令 02 原機（青）058
令和 2 年 12 月 25 日

国立研究開発法人日本原子力研究開発機構 青森研究開発センター
原子力第 1 船原子炉に係る廃止措置計画変更認可申請書の
一部補正について

国立研究開発法人日本原子力研究開発機構
原子力第1船原子炉に係る廃止措置計画の変更比較表

国立研究開発法人日本原子力研究開発機構 原子力第1船原子炉の廃止措置計画変更認可申請書の補正 新旧対照表

該当箇所	表 7-1 廃止措置期間中に性能を維持すべき施設の位置、構造及び設備並びにその性能並びにその性能を維持すべき期間 (8/12)
	表 7-1 廃止措置期間中に性能を維持すべき施設の位置、構造及び設備並びにその性能並びにその性能を維持すべき期間 (8/12)

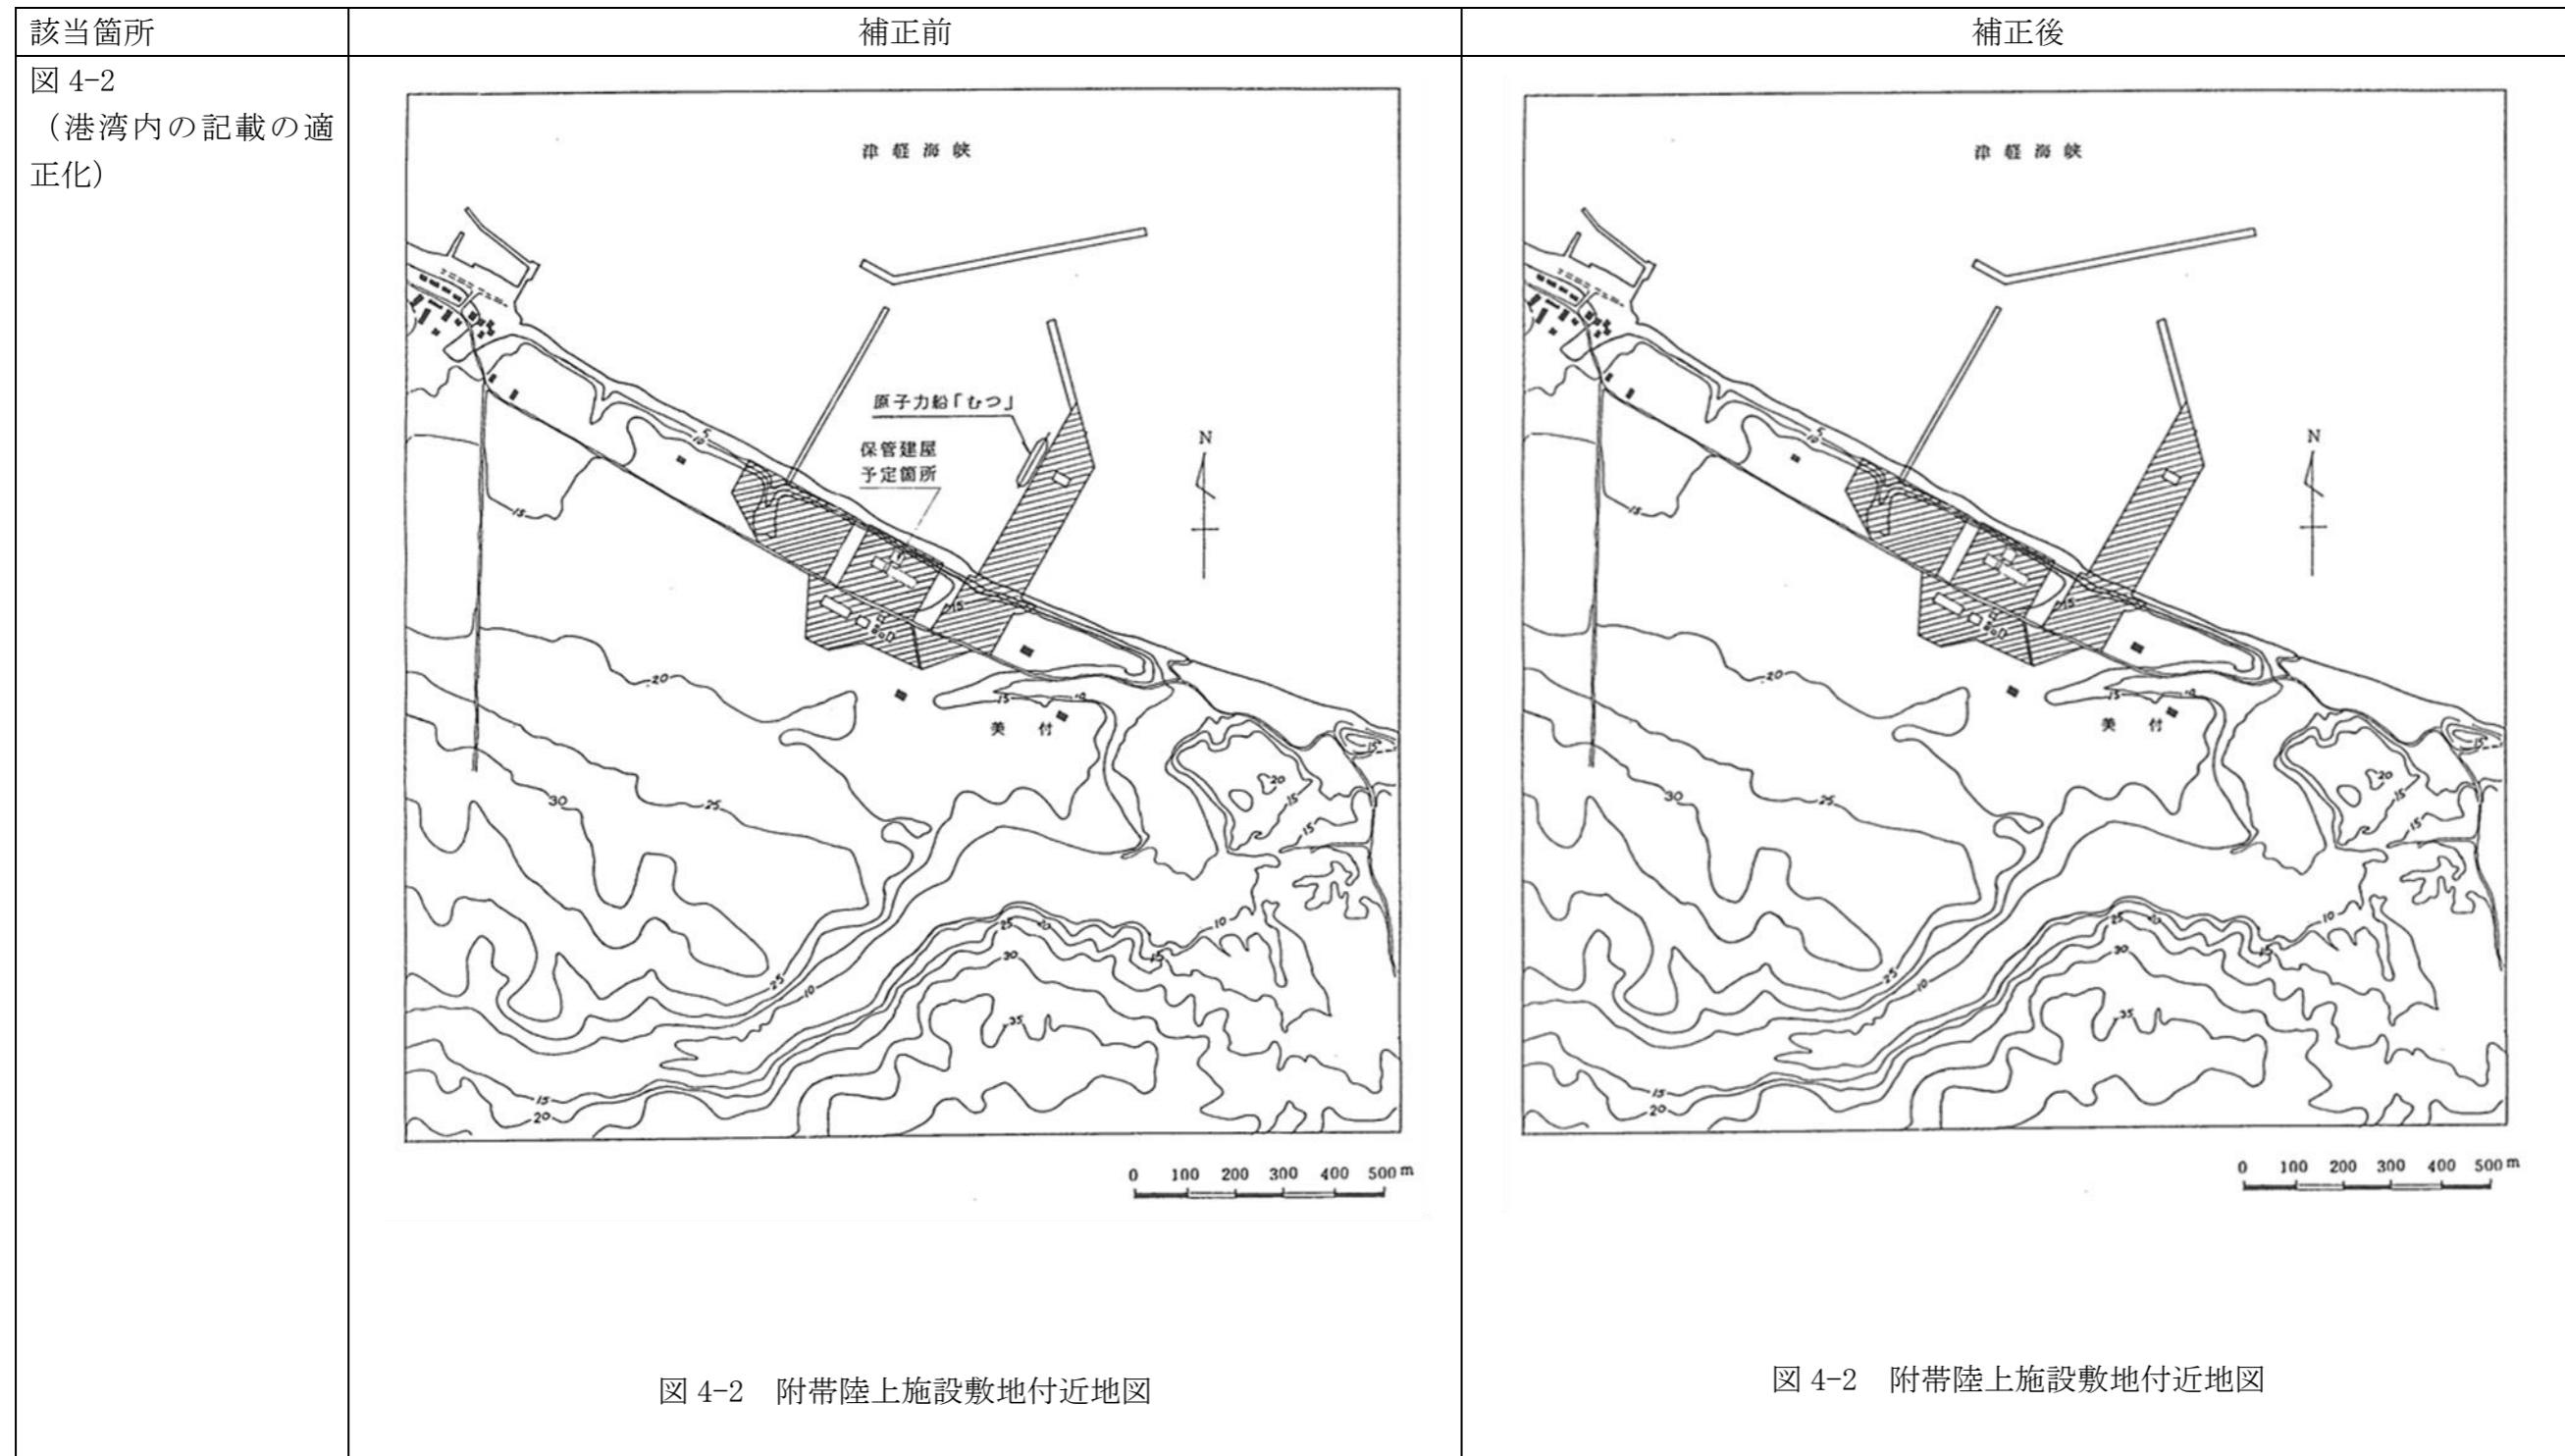
- (1) 表7-1 廃止措置期間中に性能を維持すべき施設の位置、構造及び設備並びにその性能並びにその性能を維持すべき期間において、液体中の放射性物質の濃度を測定する設備を明確化する。
- (2) その他、記載の適正化を図る。

施設区分	設備等の区分	構成品目	位置、構造	維持すべき機能	性能	維持すべき期間
放射線管理施設	屋内管理用の主要な設備	放射線監視設備	エリヤモニタ 燃料・廃棄物取扱棟 2 台 保管建屋 1 台 計測範囲 : $10^{-3} \sim 10^1 \text{ mSv/h}$	・線量当量率を測定できる状態であること。 ・警報設定値に達したときに警報を発する状態であること。	・空気中の放射性物質の濃度を測定できる状態であること。 ・警報設定値に達したときに警報を発する状態であること。	各建屋の管理区域解除まで
放射線管理施設	屋内管理用の主要な設備	放射線監視設備	塵埃モニタ 燃料・廃棄物取扱棟 1 台 計測範囲 : $10^{-1} \sim 10^5 \text{ s}^{-1}$	・空気中の放射性物質の濃度を測定できる状態であること。 ・警報設定値に達したときに警報を発する状態であること。	各建屋の管理区域解除まで
